AUTORIDAD NACIONAL DE LICENCIAS AMBIENTALES

RESOLUCIÓN N° 002092

“Por la cual se resuelven unos recursos de reposición interpuestos en contra de la Resolución 1351 del 5 de julio de 2024 y se toman otras determinaciones”

Por medio de la Resolución 1351 del 5 de julio de 2024, esta Autoridad Nacional autorizó la modificación de la Licencia Ambiental otorgada mediante Resolución 1326 del 05 de agosto de 2020 (modificación 1 de la Licencia Ambiental del proyecto UPME 01 de 2013 (Soacha – Tequendama).

Figura 3 Coberturas Plaza de tendido 9

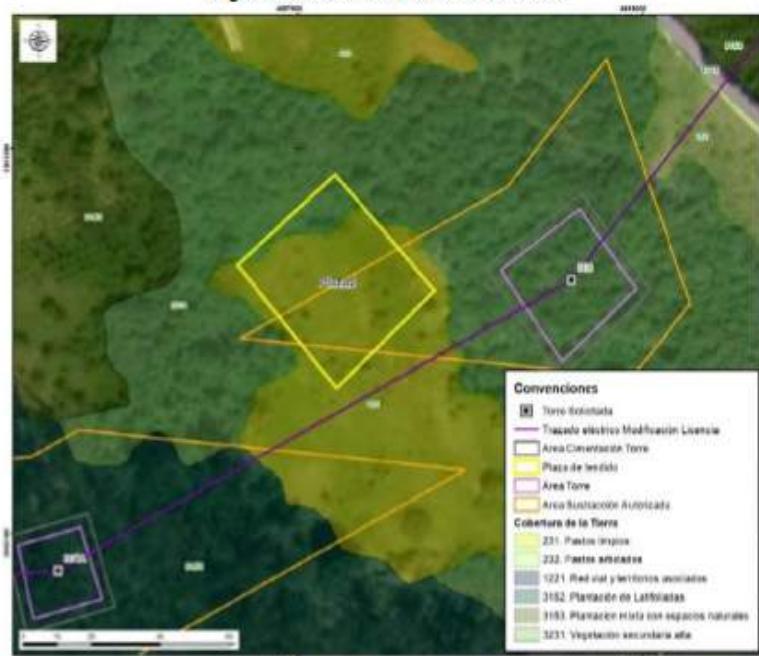
En consecuencia, el acceso Acc-307A-PT98 es necesario para acceder a la plaza con el fin de ejecutar las maniobras que hacen parte de la actividad del tendido. Con relación al argumento de ANLA de que el acceso se encuentra en un área no sustraída nos pronunciaremos más adelante en las consideraciones del acceso 307A-PT98.

En las siguientes figuras se presenta la cobertura actual de la plaza de tendido y el área donde se localiza:

Fotografía 5 6Área plaza de tendido 14

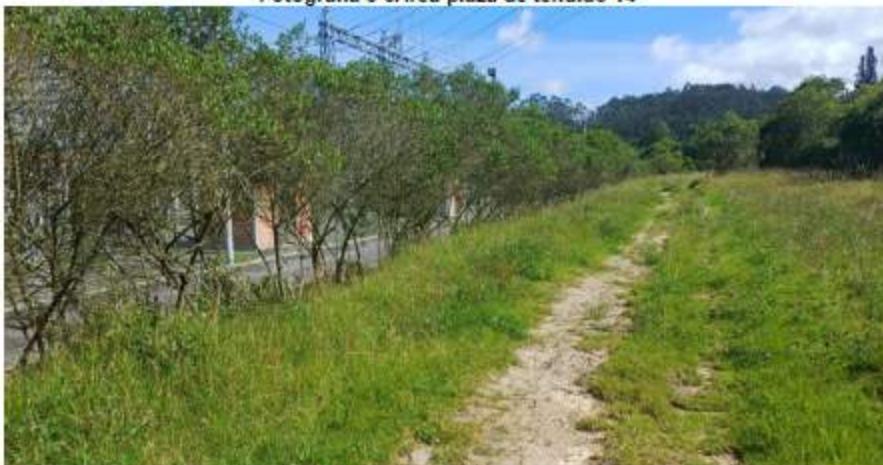
ENLAZA-GEB incluyó dentro del capítulo 3. Descripción del proyecto, numeral 3.2.3.1.2.2 Instalaciones temporales del complemento del EIA (página 40), que esta infraestructura corresponde a áreas temporales, pues tiene un tiempo de uso aproximado entre 15 a 20 días. Por lo tanto, esta plaza de tendido 14 fue localizada de manera estratégica con el propósito de garantizar un tendido de cable seguro y estable, priorizando las siguientes condiciones: cercanía a vías, cercanía y/o ubicación en la servidumbre de la línea, topografía plana y unidades de cobertura con intervención antrópica.

Fotografía 8 Sendero peatonal existente Acc-306

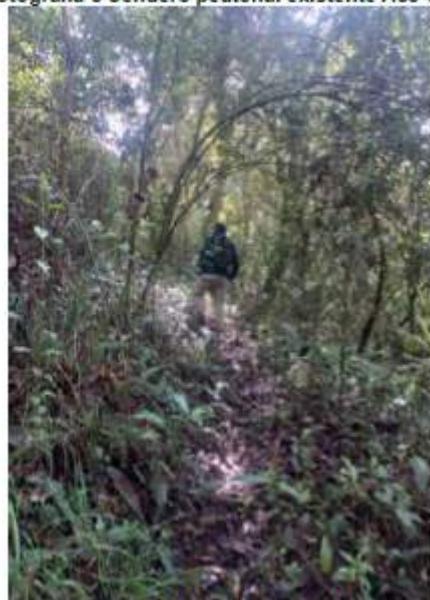
cobertura de bosque denso y de plantación latifoliadas que permite llegar al sitio de torre 306, tal y como se observa en las siguientes figuras.

Respecto a lo señalado por ANLA frente a la discrepancia entre lo mencionado en el capítulo 3 del complemento del EIA y lo presentado en el MAG sobre la rocería planteada, se aclara que no se realizarán actividades de mantenimiento tipo rocería, teniendo en cuenta las características mencionadas anteriormente y, por lo tanto, parte del acceso no se incluyó en la capa “área proyecto” del MAG y, por lo tanto, parte del acceso no se incluyó en la capa “área proyecto” del MAG. Por lo anterior, se aclara que la diferencia advertida por la autoridad obedece a un error involuntario con lo presentado en el MAG.

Figura 26 Coberturas Acc-310

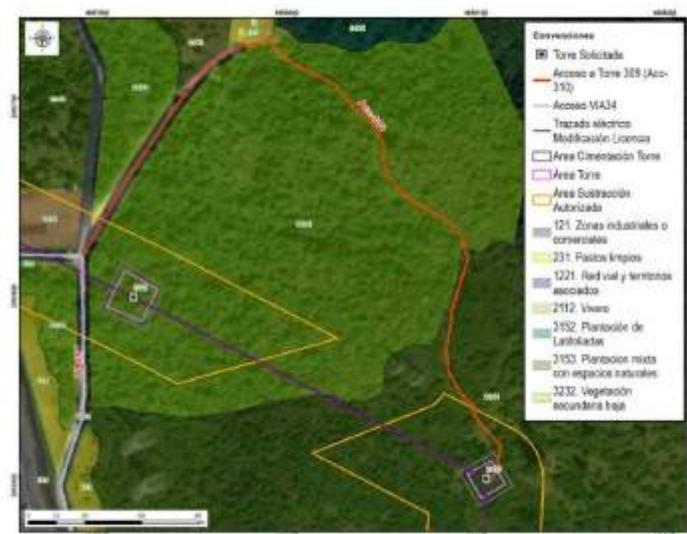
De acuerdo con las condiciones del acceso, es relevante aclarar a la autoridad que este no requiere solicitud de permiso de aprovechamiento forestal. Al respecto, se considera técnicamente que el acceso sendero está intervenido del Bosque Renace, aspecto que no hace necesario realizar mantenimientos tipo rocería como tampoco aprovechamiento forestal para este tramo. Sin embargo, los últimos 40 metros del acceso proyectado para llegar al sitio de torre se encuentra en cobertura de plantación mixta con espacios naturales en los cuales se requiere actividades de rocería para el ingreso de materiales y equipos para la construcción de la torre, como se mencionó en la tabla 3-8 Descripción de accesos a sitios de torre del complemento del EIA.

Figura 34 Acc-312 en la zonificación y sub-zonificación del DMI

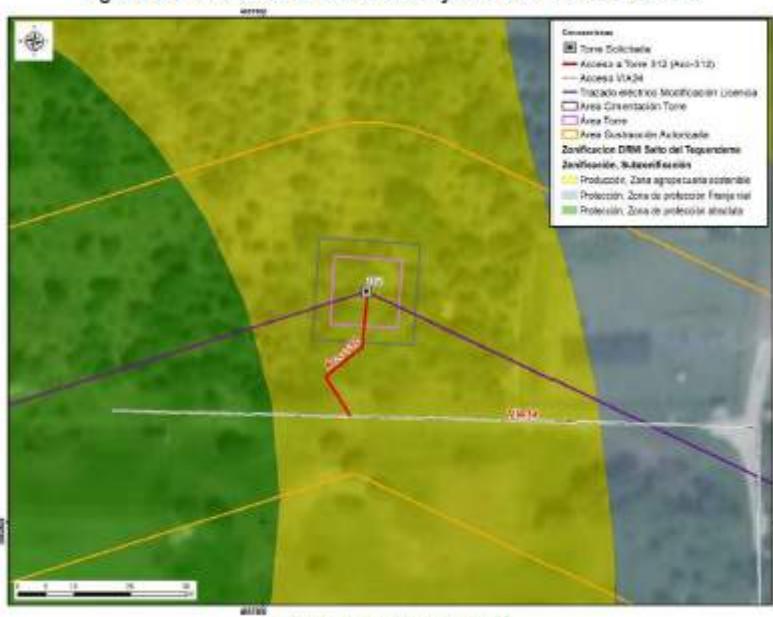
El camino/sendero ACC-312 se encuentra sobre cobertura de plantación mixta con espacios naturales, en el cual no es necesario tramitar el permiso de aprovechamiento forestal. Por el tipo de cobertura, tampoco se requieren actividades de mantenimiento tipo rocería, pues las características de la vegetación del acceso y el ingreso de los materiales y equipos para la construcción y montaje de la torre 312 se realizará de manera peatonal, como se menciona en la tabla 3-8 Descripción de accesos a sitios de torre del capítulo 3. Descripción del proyecto del complemento del EIA. Asimismo, la longitud es de aproximadamente 26.50m hasta el sitio de torre, razón por la cual, no se justifica un

Figura 1 Área de influencia total para el proyecto

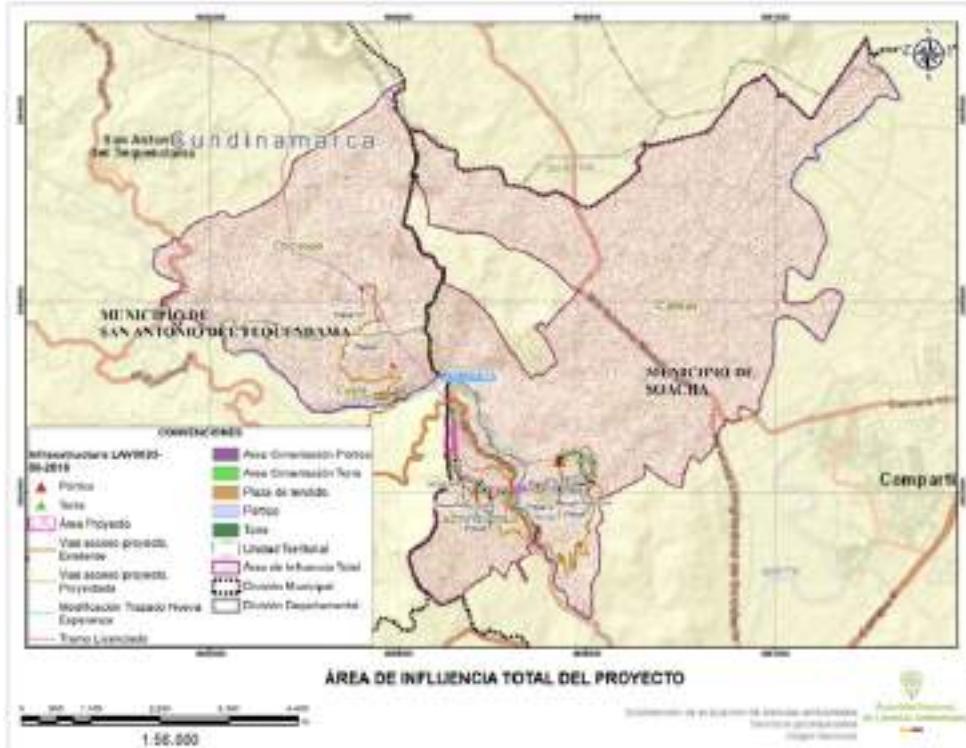
Frente a lo expuesto el Equipo Evaluador Ambiental de la ANLA, realizó la verificación de la información considerada en el concepto técnico 4703 del 05 de julio de 2024 que sirvió de sustento para emitir la Resolución 1351 del 5 de julio de 2024, en el cual señala que el área de influencia total del proyecto incorpora las Veredas San Francisco y Canoas en jurisdicción del municipio de Soacha; y veredas Cusio y Chicaque en el municipio de San Antonio del Tequendama, como se presenta en la siguiente figura:
